改善箇所説明図

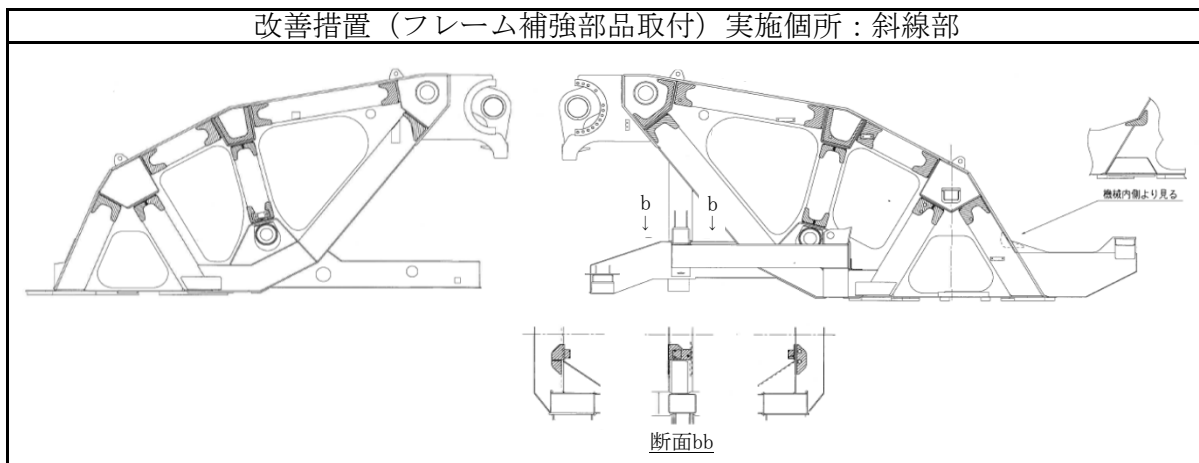
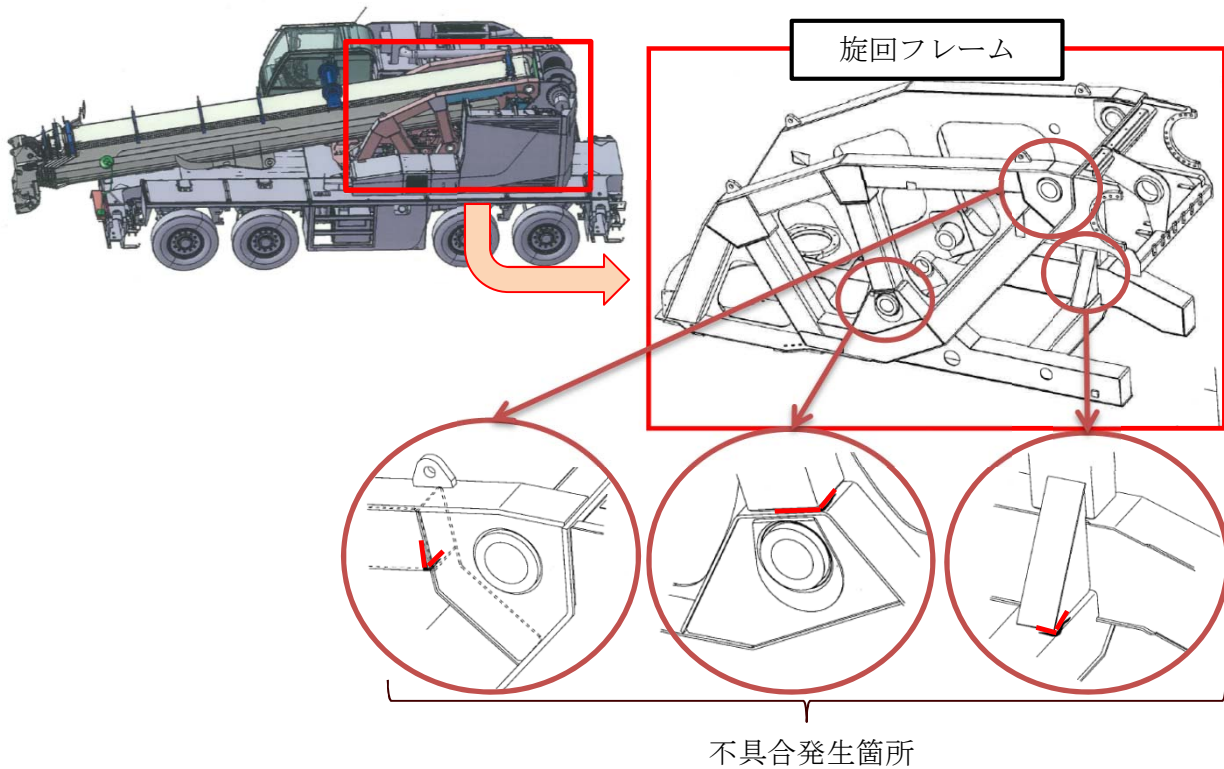
不具合の内容

本体上部の旋回フレームにおいて、使用状況の想定が不十分であったため、最大負荷でのクレーン作業により溶接部にき裂が入ることがある。そのため、そのままの状態で使用を続けると、き裂が進行して走行中に異音や振動が発生するおそれがある。

改善の内容

全車両、当該旋回フレームの溶接部を点検し、き裂が確認できたものは補修を行ったうえ、補強部品を取り付ける。
また、仕様を上回る負荷の発生を防止するため、過負荷防止装置のプログラムを修正する。
